# Réponse aux questions de la MRAe Centrale Photovoltaïque de Munchhouse (68)

17 octobre 2019

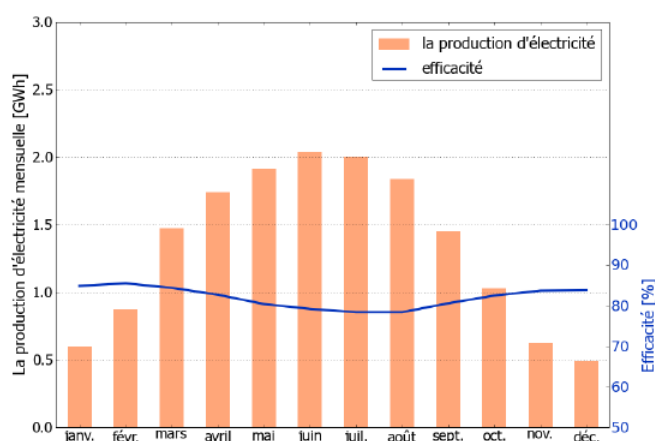
**L'Autorité environnementale recommande à l'exploitant de compléter son dossier par une meilleure analyse et présentation des impacts positifs de son projet.**

« Identifier et quantifier la source d'énergie ou la source de production d'électricité à laquelle se substituera le projet »

De manière plus locale ce projet s'inscrit aussi dans l'appel d'offre CRE de Fessenheim. Cet appel d'offre est né de la volonté de substituer la production de la centrale nucléaire, qui fermera en 2020, à une production plus vertueuse pour l'environnement. A ce titre nous avons calculé la quantité de déchets nucléaires qu'aurait rejetée une centrale nucléaire de production équivalente (base 2kg/personne/an) :

- Dans le cadre de ce projet, pour les 7300 personnes alimentées nous arriverions à 14 600 kg/an de déchets nucléaires évités (soit sur une durée de vie moyenne de la centrale env 511 tonnes sur 35 ans )
